PROVINCIA DI VENEZIA

COMMISSIONE VALUTAZIONE DI IMPATTO AMBIENTALE

Parere n. 19/2011

OGGETTO: DITTA: Jesolo 3000 s.r.l.
Sede Legale: Viale Regina Margherita 262/264ROMA
Intervento: Centro commerciale "Jesolo Magica". Comune di localizzazione: Jesolo
Procedura di Valutazione d'Impatto Ambientale ai sensi dell'art. 23 D.Lgs n. 152/06 e ss.mm.ii, dell'art. 18 della L.R. n. 15/2004 e della lett. f della DGRV n. 308/2009.

ACCESSI/RECESSI SOLUZIONE 1 PARCHEGGIO INTERRATO (integrazione 85739 del 15/11/2011)

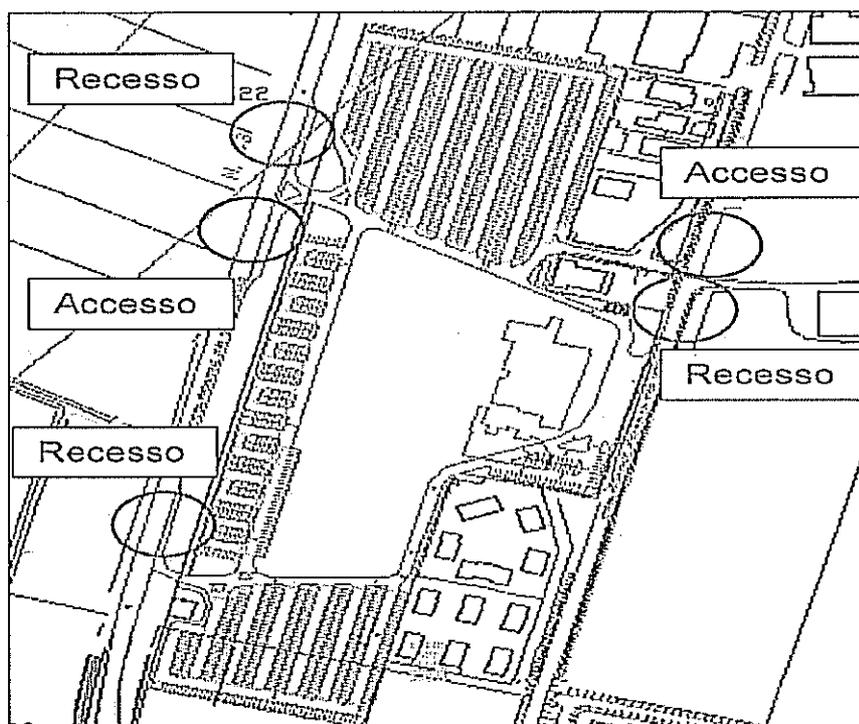
Nella soluzione 1 il parcheggio presenta due accessi, uno posizionato in Via Roma Destra a nord del lotto, uno situato in Via Adriatico, anch'esso a Nord dell'ambito. L'accesso di Via Roma Destra che è anche recesso immette in una bretella lunga circa 75 mt. che termina in una rotatoria, la quale smista i flussi di traffico verso il parcheggio interrato e quello di superficie. Almeno 55 metri di ulteriore accumulo sono disponibili in qualunque direzione, a valle della rotatoria, per i veicoli in cerca di un posto di sosta. La bretella di ingresso da Via Roma Destra prosegue ad Ovest dopo la citata rotatoria e diventa la strada che smista i veicoli da/per Via Adriatico. Qui l'accesso dalla strada principale è munito di corsia di decelerazione; entro l'area PUA sono disponibili 115 mt. per l'accumulo dei veicoli sino alla predetta rotatoria.

Per quanto riguarda i recessi, questi sono tre, di cui due collocati su Via Adriatico (a nord e a sud dell'ambito) e dotati di corsia di accelerazione, mentre il terzo è su Via Roma Destra a nord del lotto.

Per i veicoli commerciali e i dipendenti, accesso e recesso sono separati da quelli dei clienti e si situano lungo la Via Roma Destra a partire dalla quale si sviluppa una strada di servizio della attigua area residenziale.
